REFUTACION DE LAS OBJECIONES DEL SEÑOR DOMINGO CASANOVA AL PROYECTO BROEKMAN PARA EL PUERTO DE SAN ANTONIO

EDUARDO REYES COX

En la última sesión, después de nuestra exposición sobre el proyecto Broekman para el puerto de San Antonio, nuestro colega señor Domingo Casanova hizo varias objeciones a dicho proyecto, objeciones que hoy nos proponemos contestar.

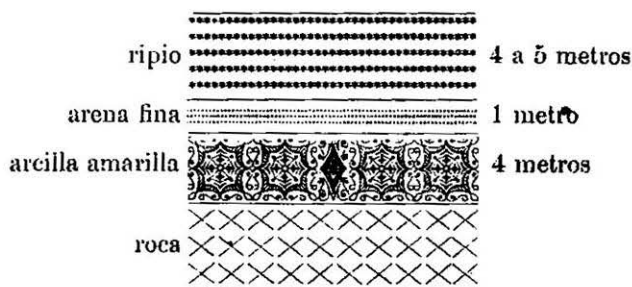
En los sondajes de la playa, la roca se encontró en los sondajes números VIII, X, XI, XIII i XV, a una profundidad variable de 6,30 a 6,70 bajo el nivel medio del mar. Sobre la roca viene una capa de unos cuatro metros de espesor de arcilla amarilla i sobre la arcilla una capa de arena fina de un metro de espesor mas o menos, i encima el ripio que forma la playa con un espesor de 4 a 5 metros (fig. 1).

Perfil de N a S a la altura del 1º espigon Brockman

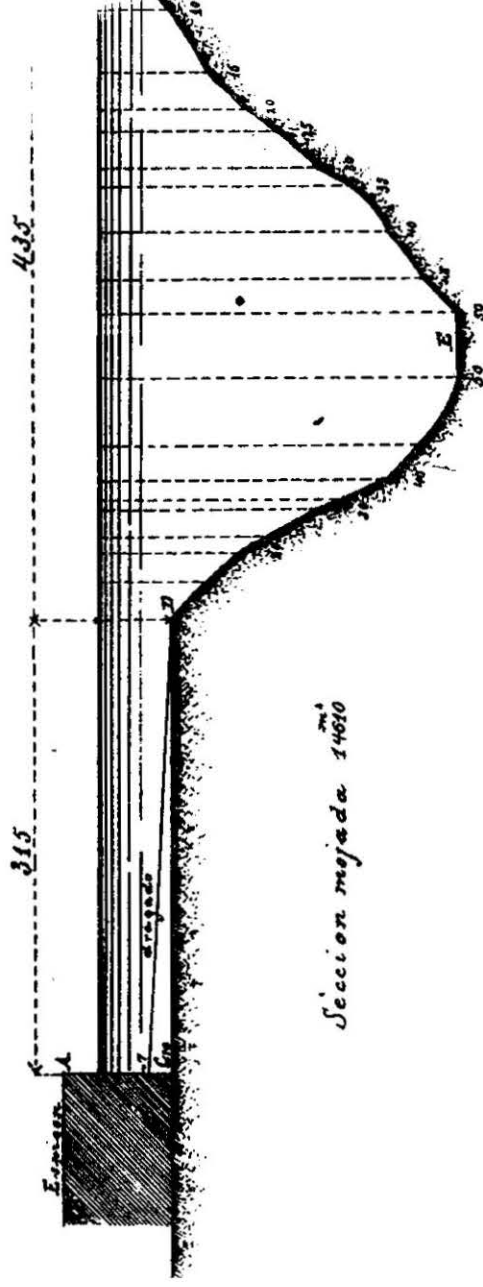
En efecto, hagamos un perfil trasversal a La Poza entre el extremo del espigón mas próximo a ella i el cerro. Nos resulta el de la figura.

La superficie de esta seccion trasversal es de 14 610 metros cuadrados. Veamos ahora que velocidad debería tener el agua para producir la socavacion del espigón.

La velocidad necesaria para socavar la arena en que se apoyan los enrocados de la base del espigón, sería a lo menos de 0,40 m por segundo (i decimos a lo menos porque el señor Broekman estima esa velocidad en 0,60 m por segundo) i esta sería velocidad de fondo. Ahora la velocidad en La Poza profunda sería evidentemente mayor para que en *c* se pudiese producir esa velocidad de 0,40 m; pero queremos aceptar que esa velocidad fuera la misma. La velocidad media calculada por las fórmulas de Prony es:

Luego el volumen de agua que debería escurrirse por La Poza para poder socavar el pié del espigón sería, como mínimo:

$$Q = u \times A = 14\,610 \times 0,49 = 7\,159 \text{ metros cúbicos por segundo.}$$

En otros términos, construidas las obras, para socavarlas, las vertientes, cuya existencia supone el señor Casanova, debería tener un caudal diez veces mayor que el río Valdivia, i veinte o mas veces mayor que el del Maipo!
